H-21024-1  
 令和3年8月10日  
 原子燃料工業株式会社  
 熊取事業所

熊取事業所第5次設工認（1回目補正） コメント対応整理表（R3/8/10）

第5次設工認（第1回補正）に係る事実確認事項（個別事項）

図3 (6) F2 及び G2 階段開口部からの溢水の流出の経路の概略図

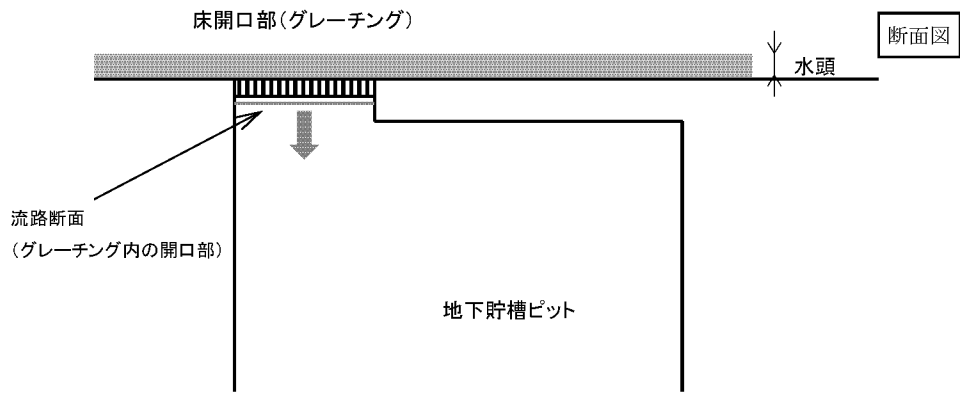
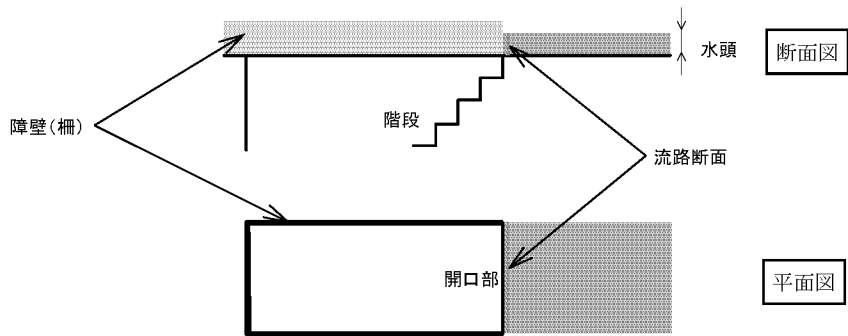
番号	コメント内容	回答／対応	補足資料
0629-83	・許可添5別リ-95では、階段開口部の考慮すべき障壁として「障壁(柵)」というのがあるが、これは図でどう読み取れば良いのか説明すること。	許可申請書において、「障壁(柵)」は、階段開口部周辺の柵を示しており、実際は流出するが、保守的に流出を妨げる障壁として示している。 設工認申請書付属書類9-1(p3149)の当該階段の開口部図に具体的に3方向が閉ざされ、開口部が1方向だけから流出することを示しているが、記載が不十分であるため、次回補正にて記載を追記する。	補足資料 0629-83
0629-84	・階段開口部の「流路断面積0.03 m <sup>2</sup> 以上」というのは何を意図して記載しているのか、流出流量評価では、階段開口部の流路断面積は0.076 m <sup>2</sup> にしておき、0.03 m <sup>2</sup> という記載の意図が不明確なので説明すること。	上記0629-83も記載のとおり、階段開口部は床面の開口部であるが、柵による流出の妨げを考慮して、保守的に階段幅の長さと同じ長さの面積(0.076 m <sup>2</sup> )を仮定して評価していた。 設工認申請においては、より保守的に評価するため、流路断面積0.03 m <sup>2</sup> (階段幅(1m)×溢水深さ(0.03m))とした。付属書類9-1(p3149、p3153)に各開口部の流量評価と流出経路の概略図を示しているが、流路断面を示す位置を次回補正にて追記する。	補足資料 0629-83
0629-85	・p1966図リ-他-6(2)の漏水検知器の配置図について、溢水源の三角印がどの溢水源を示しているのか不明確なので図において説明すること。	p1966図リ-他-6(2)記載の図の付表では、事業者検査のために検知帯と対応する漏水表示盤における表示名称を記載しており、対応する具体的な溢水源(または溢水経路)については、p2563添付書類2加工施設の技術基準に関する規則への適合性に関する説明書において記載している。検知対象とする溢水源との関連を明確にするため、添付書類2に記載の溢水源の対比表を添付図にも記載する。第2加工棟について示した図リ-他-6(1)についても補正申請にて同様に修正を行う。	補足資料 0629-85

補足資料 0629-85
